Erwiderung zur Stellungnahme

**im Verfahren zur Änderungsgenehmigung gem. § 16b Abs. 2
BlmSchG für die Errichtung und den Betrieb einer Windenergie-
anlage (WEA 1) vom Typ ENERCON E-175 EP5 E1 mit einer Na-
benhöhe von 162 m, einem Rotordurchmesser von 175 m, einer
Gesamt-höhe von 249,5 m und einer Nennleistung von
6.000 kW (Repowering)
(Az. 42.40655-2025-04)**

- Stellungnahme der Unteren Naturschutzbehörde, Jagd des Hochsauerlandkreises vom 07.01.2026

Abb. 1 Übersicht betroffener landwirtschaftlicher Flächen im Radius von 250 m (schwarz gestrichelte Linie) und den Mastfußmittelpunkt der geplanten WEA (rot-schwarzer Kreis) zur Abschaltung von WEA 1 bei landwirtschaftlichen Bewirtschaftungsereignissen

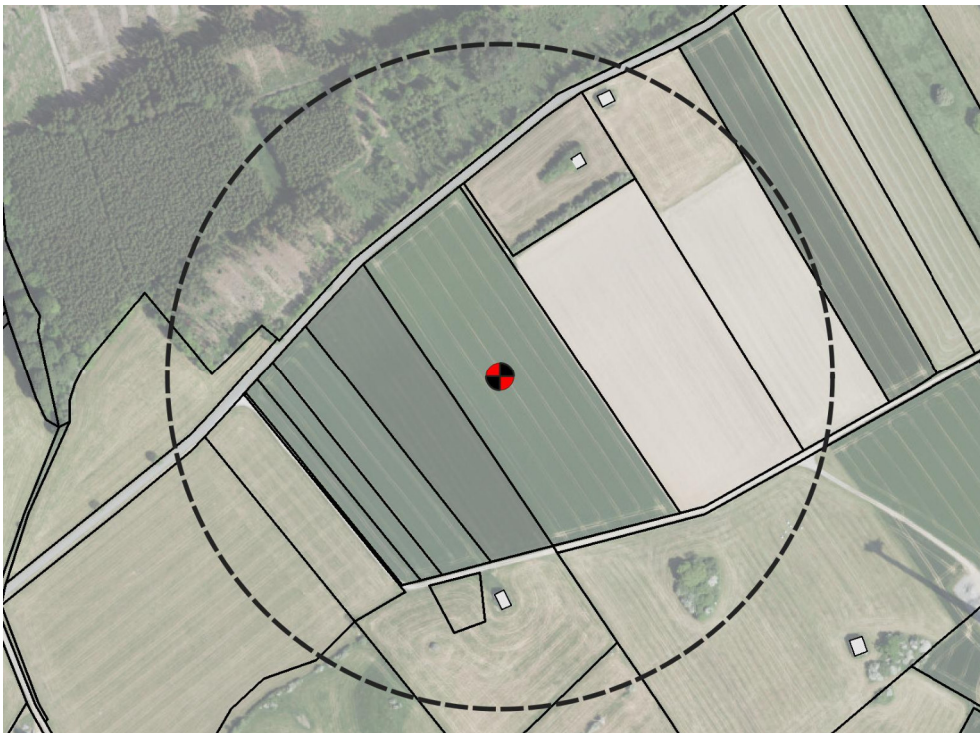
Die Antragstellerin sieht die Abschaltung von WEA 1 bei landwirtschaftlichen Bewirtschaftungsereignissen in einem 250 m Radius um die WEA 1 vor. Die betroffenen Flurstücke sind textlich sowie kartographisch darzustellen.

Um eine artenschutzrechtliche Betroffenheit für den Rotmilan zu vermeiden, sind für die WEA Abschaltungen bei landwirtschaftlichen Bewirtschaftungsereignissen (Ernte, Pflügen und Mahd) gem. WEA-Leitfaden NRW (MUNV 2024) vorzusehen. Demnach erfolgt eine vorübergehende Abschaltung in einem Zeitraum vom 01. April bis 21. August auf landwirtschaftlich genutzten Flächen, die in weniger als 250 m Entfernung zum Mastfußmittelpunkt einer WEA gelegen sind. Entsprechende Aktivitäten auf den Flurstücken, die der 250 m-Radius (auch nur anteilig) überdeckt, führen zur Auslösung der genannten Abschaltung. Die Abschaltungsmaßnahmen sollen von Beginn der Bewirtschaftung bis mindestens 24 Stunden nach Beendigung der Bewirtschaftung jeweils von Sonnenaufgang bis Sonnenuntergang erfolgen.

Folgende Flurstücke sind in einem Radius von 250 m um den Mastfußmittelpunkt der geplanten WEA betroffen:

- Flurstücke 37, 42, 43, 44, 46, 47, 48, 49, 50, 51, 52, 53, 148, 149, 181, 187 der Flur 20, Gemarkung Alme
